## WYJAŚNIENIA I ZMIANA TREŚCI SIWZ

Dotyczy: postępowania o udzielenie zamówienia publicznego prowadzonego w trybie przetargu nieograniczonego pn.: **„Energooszczędne oświetlenie miejskie w Jeleniej Górze”**.

Nr nadany przez Zamawiającego: RZ.271.12.2019.

**PRZYKŁADOWE ZDJĘCIA I RYSUNKI (wzór zaakceptowany przez konserwatora zabytków)**

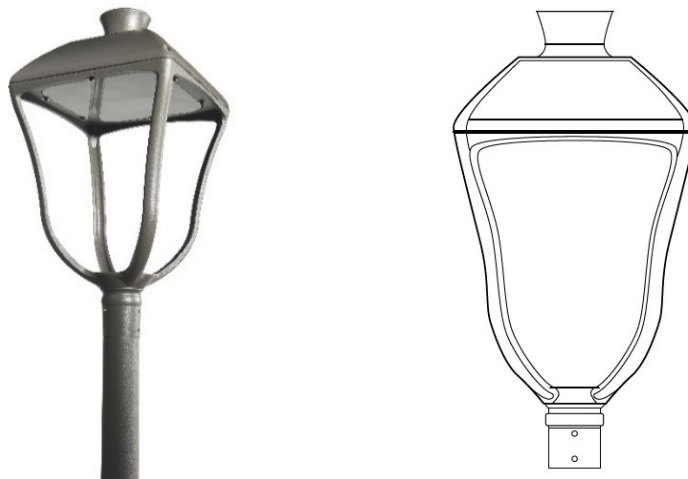
Zgodnie z decyzją konserwatorską nr 525/2019 dla zadania nr 2 – proszę o doprecyzowanie typu/kształtu oprawy wg zalecenia konserwatora odnośnie stosowania latarni w formach stylizowanych, historycznych, wpisujących się harmonijnie w historyczny układ zabudowy.

**Dodatkowo Zamawiający uzupełnia opis przedmiotu zamówienia o niżej wymieniony opis oprawy:**

**Oprawa dekoracyjna w technologii LED powinna zawierać następujące parametry techniczne:**
